VZ1/PRAV/2026

06. 03. 2026

Vysvětlení zadávací dokumentace k veřejné zakázce č. VZ/1/2026 - Rekonstrukce a modernizace fotbalového hřiště SK Union Břevnov (DI č. 4)

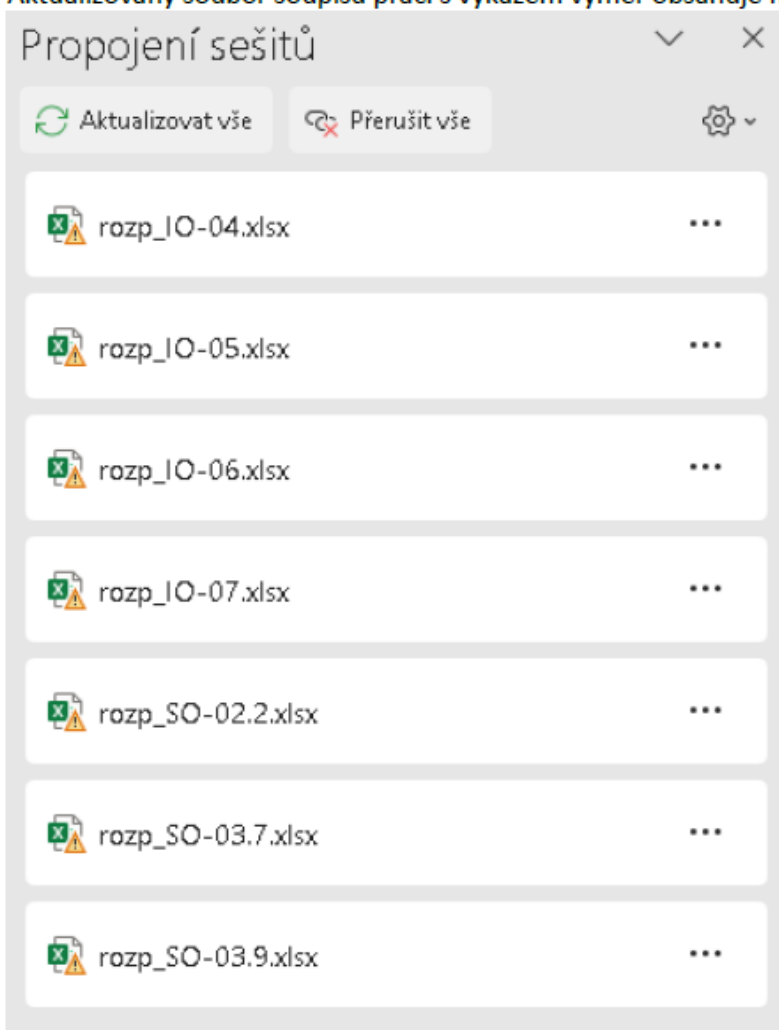
Dále v SO 02.2 se vyskytuje pravděpodobně duplicita k pol. 15 (viz výše) s chybnou MJ (kpl):

SO-02.2	7		Pásek FeZn 30/4	kpl	320,000
---------	---	--	-----------------	-----	---------

Žádáme zadavatele o kontrolu a úpravu VV dle projektu.

Zadavatel ve VV duplicitu odstranil.

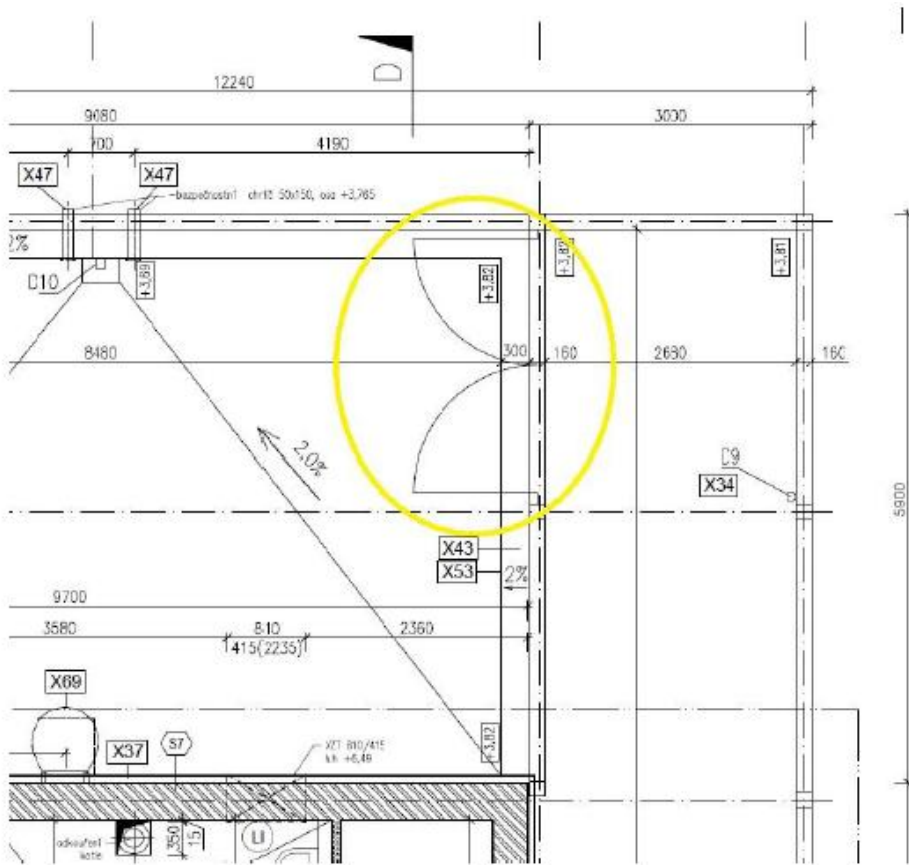
V zadavatelem poskytnutých přílohách k ocenění v SO-03.4 ZTI a SO 3.8 Gastrotechnologie:

Jsou uvedeny prvky sanitárního vybavení (WC, baterie, výlevky apod.), kdy není jasné, zda-li se navzájem neduplikují. Žádáme zadavatele o vyjasnění položek, které patří do gastrotechnologie a které patří do ZTI, neboť v rozpisu ZTI opět chybí k položkám VV, kde má být rozepsáno, které prvky patří, do které místnosti. Soupis prací s výkazem výměr má být dle vyhl. 169/2016 KONTROLOVATELNÝ!!! Zároveň žádáme, aby soupis gastrotechnologie byl uveden do řádného stavu dle formátu ORF (obecný rozpočtový formát) a nebyly zde uváděny prvky, které patří do jiných profesí a navzájem se neduplikovaly.

Zadavatel upravil ve VV. Prvky, které nejsou součástí dodávky gastrotechnologie, byly ve VV a KR z listu gastrotechnologie vyjmuty. K rozepsání rozvodů po místnostech: softwary jsou pro ZTI postaveny tak, že generují výpisy materiálu. Rozepisování podle místností u profesních částí nekoresponduje s nastavením projekčních programů.
